**ERRATUM**

**ERRATA**

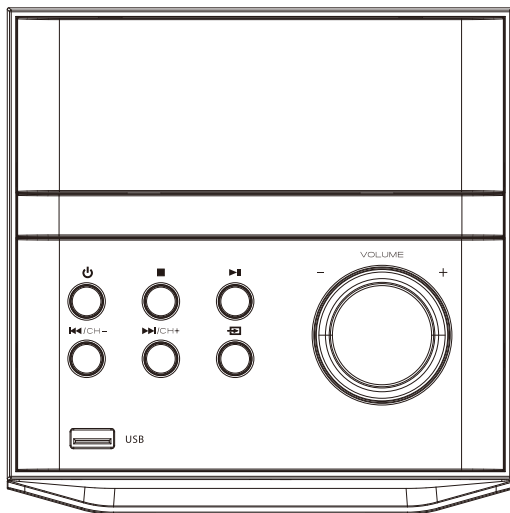
**Headphone correction notes:** there have printing mistake about headphone function in the manual. Please kindly note the headphone is not available on front panel. The correct design is following.

**Sprostowanie dotyczące wyjścia słuchawkowego:** w instrukcji obsługi występuje błąd dotyczący informacji o wyjściu słuchawkowym. Uprzejmie informujemy, że wyjście słuchawkowe nie jest dostępne na panelu przednim. Poniżej prezentujemy prawidłowy projekt urządzenia.
